SERVICE BULLETIN

KONTROLLE DES KURBELGEHÄUSES BEI ROTAX® MOTOR TYPE 912 UND 914 (SERIE) SB-912-029UL R3 SB-914-018UL R3

KONTROLLE DES KURBELGEHÄUSES

SB-912-029 R3

Siehe dazu Bild 1.

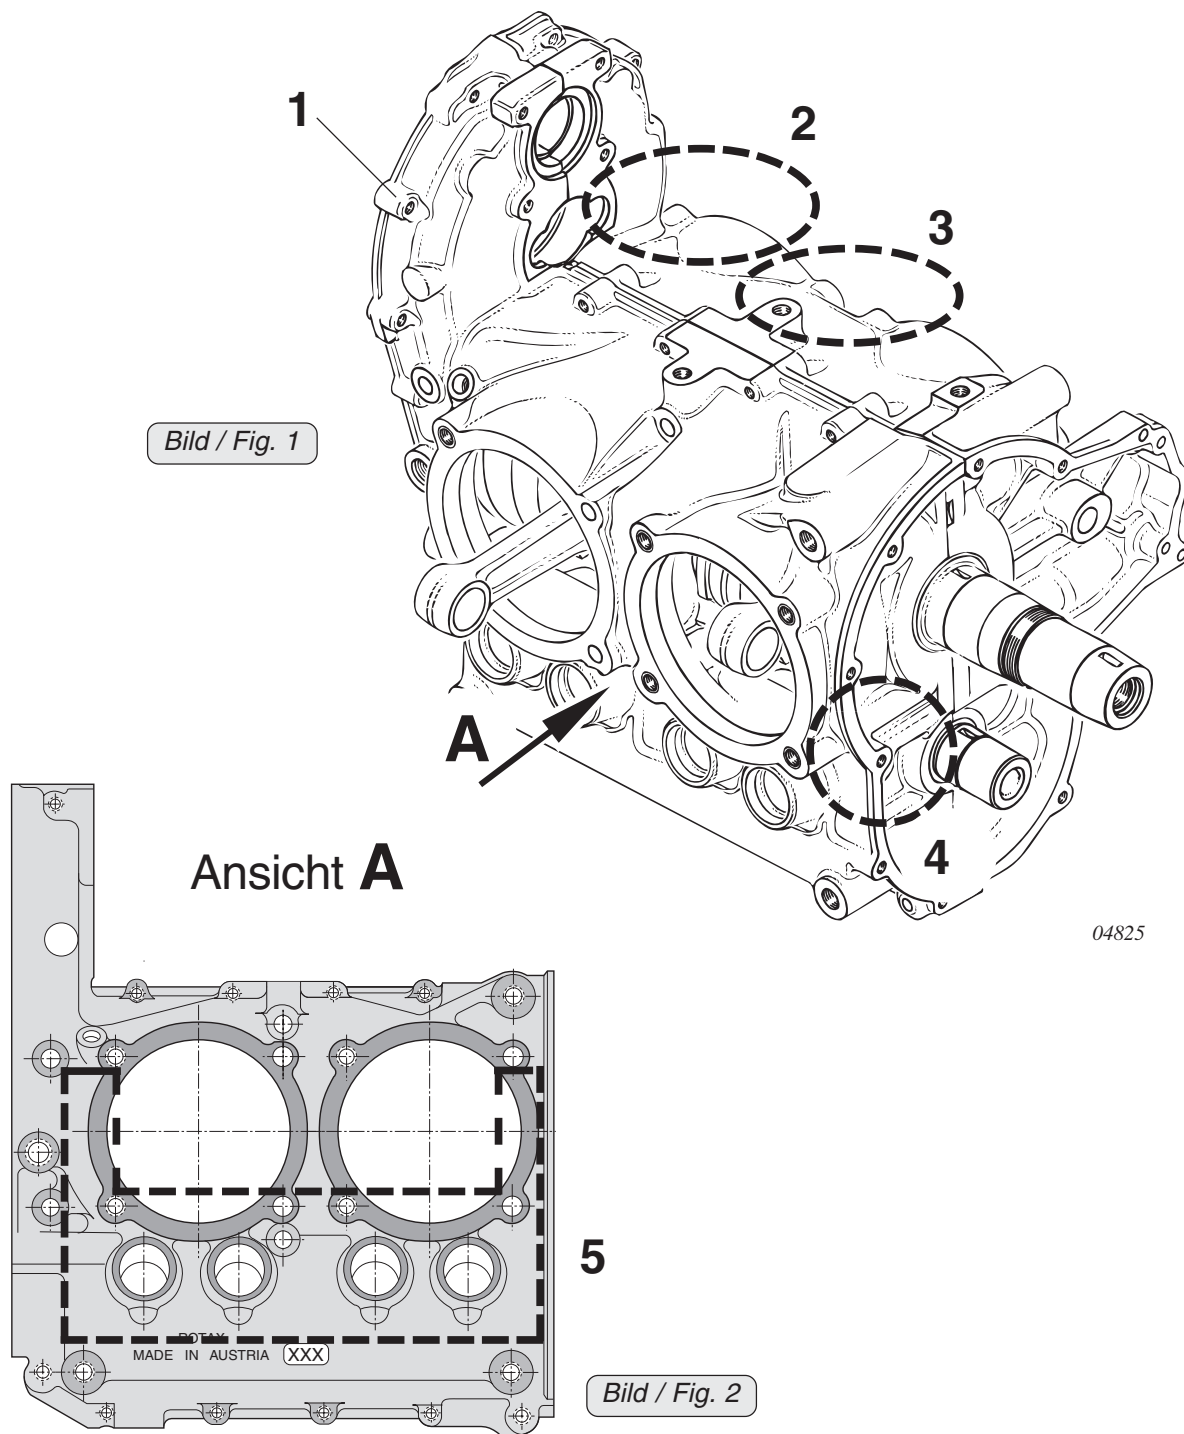
- Sichtkontrolle des Kurbelgehäuses (1) und der Motoraufhängung gemäß letztgültigem der Motortype entsprechenden Wartungshandbuch durchführen.

Visuelle Kontrolle des Kurbelgehäuses besonders:

- im oberen Bereich von Zylinder 1 (2)
- zwischen Zylinder 1 und 3 oben (3)
- im unterem Bereich von Zylinder 4 rechts unten (4) und
- detaillierte Kontrolle des Bereiches (5). Siehe dazu Ansicht **A** Bild 2.

Bei jenen Motoren, welche mit einer Kühlluftabdeckung ausgerüstet sind, ist der Bereich (2) und (3) hinsichtlich Ölundichtheiten zu kontrollieren. Wird eine Ölundichtheit festgestellt, so ist die Ursache für die Ölundichtheit zu suchen. Kann die genaue Ursache der Undichtheit, z.B. Governor etc. nicht festgestellt werden, dann muß die Kühlluftführung abgebaut werden.
